La Chorrera, 23 de febrero de 2023
DRPO-DIREC-SEIA-NE-176-2023

En seguimiento al proceso de evaluación del **ESTUDIO DE IMPACTO AMBIENTAL CATEGORÍA I, PROYECTO: "RESIDENCIAL DEL OESTE ETAPA II"**, ubicado en el corregimiento de Herrera, distrito de La Chorrera, provincia de Panamá Oeste, ingresado el 24 de enero de 2023, para su evaluación por la Sección de Evaluación de Impacto Ambiental del Ministerio de Ambiente de Panamá Oeste, deseamos expresarle que luego de evaluar el Estudio de Impacto Ambiental, tenemos a bien solicitarle lo siguiente:

RESPUESTA A LA CARTA DRPO-DIREC-

ANÁLISIS HIDROLÓGICO E HIDRÁULICO QUEBRADA GARNDE Y QUEBRADA SIN NOMBRE

Figura No. 1.

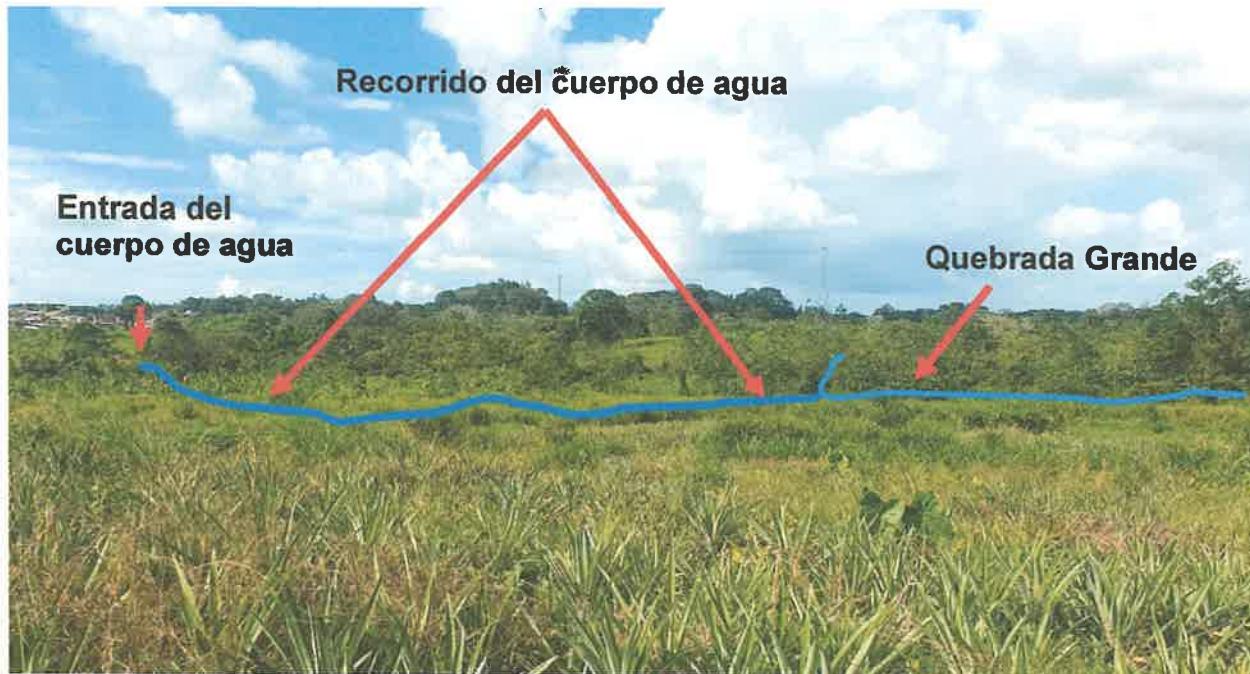
Sin embargo se observó en inspección de campo, y en informe de inspección de campo de la Sección de Seguridad Hídrica indica, que en el área del proyecto colinda, en la zona este con un (1) cuerpo de agua (Quebrada Grande) y que, dentro del área del proyecto en la zona norte, discurre un cuerpo de agua (Quebrada Sin Nombre afluente de la Quebrada Grande) Por lo tanto solicitamos lo siguiente:

- Aclarar el punto 6.3. Hidrología.

El planteamiento inicial del promotor, considerando que el cuerpo de agua, no tiene flujo en la época seca (inicio de marzo), era el canalizarlo y enderezar su cauce a través de un canal abierto, manteniendo un ancho total de 11.30 metros a lo largo de los 180 (que es la distancia entre la entrada del cuerpo de agua y la salida de las aguas en la Quebrada Grande) metros aproximadamente, lo cual incluye áreas de servidumbre del cuerpo de agua. Este cuerpo de agua descarga en el mismo polígono y no afecta a otras áreas ni tiene usuarios, no mantiene un bosque de galería debidamente establecido o conservado, ya que el área era una zona de cultivo de piña.

Como evidencia de las condiciones de la quebrada Sin Nombre que identifica Miambiente, se adicionan evidencias fotográficas y el correspondiente estudio hidrológico que plantea la propuesta de enderezar y canalizar este cuerpo de agua, lo cual en condiciones de construcción de una urbanización y al ser un terreno plano mejoraría sustancialmente el manejo de la escorrentías.

Los impactos ambientales están identificados, toda vez que para la realización de la canalización se trabajaría inicialmente con la apertura del canal pluvial de según las dimensiones, sin la necesidad de interrumpir el flujo de las aguas y posteriormente se haría la conexión de la quebrada con este, manteniendo la escorrentía en todo momento.
